**Welkom bij de extra informatieavond
voor het
voorlopig ontwerp (VO+)**

**Duurzame wijkvernieuwing
Hart van Meerburg**

Groentoets Hart van Meerburg

Castellumweg esdoorn (*Acer pseudoplatanus*)

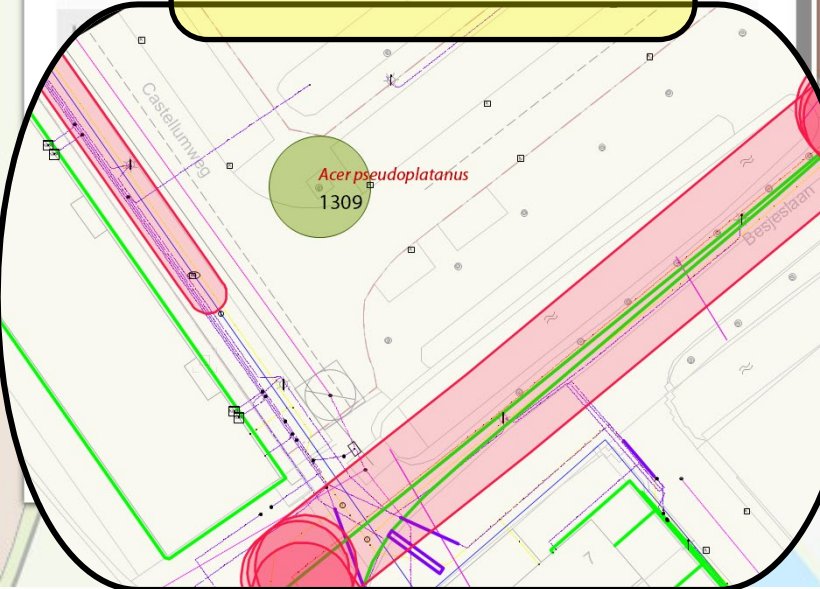
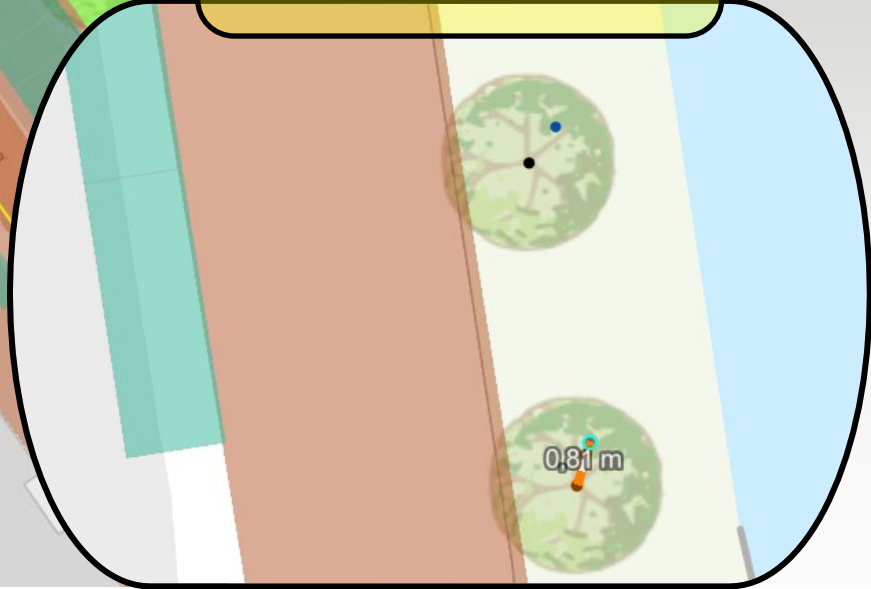
Boom 1309 is aangeduid als conditie voldoende. Dit is echter onvoldoende tot slecht.

Hoewel de boomspegel aanzienlijk vergroot wordt, is de projectinvloed aanzienlijk. Dit komt vooral doordat de parkeervakken 63 cm richting de boom komen.

Bij het onderzoek zijn wortels van 2 tot 3 cm onder klinkers aangetroffen. Bij de parkeervakken zijn de wortels echter dikker, 4 tot 6 cm. Nu is handhaving van boom wel mogelijk. Echter zullen de werkzaamheden de matige conditie verder doen verslechteren. Het regenererend vermogen van esdoorns is gering. Het vergroten van het plantvak zal dan ook niet veel effect sorteren.

Geen voldoende conditie, maar onvoldoende tot slecht.

Waar parkeerplaatsen moeten komen zijn 4-6 cm dikke wortels aangetroffen.

De 4-6 cm dikke wortels bij de parkeerplaats liggen ca. 15 cm diep.

Alleen de voorgenomen herinrichting is niet doorslaggevend voor het behouden of verwijderen van de boom. De herinrichting dient te worden beoordeeld in relatie tot de onvoldoende tot slechte conditie van de boom.

Ons advies is om gezien de boomtechnische kwaliteit de boom te vervangen voor een nieuwe boom in een goede groeiplaats.

Wanneer wel gekozen wordt om de boom te behouden, dan moeten de parkeervakken iets op te schuiven, zodat zoveel mogelijk wortels gespaard blijven.
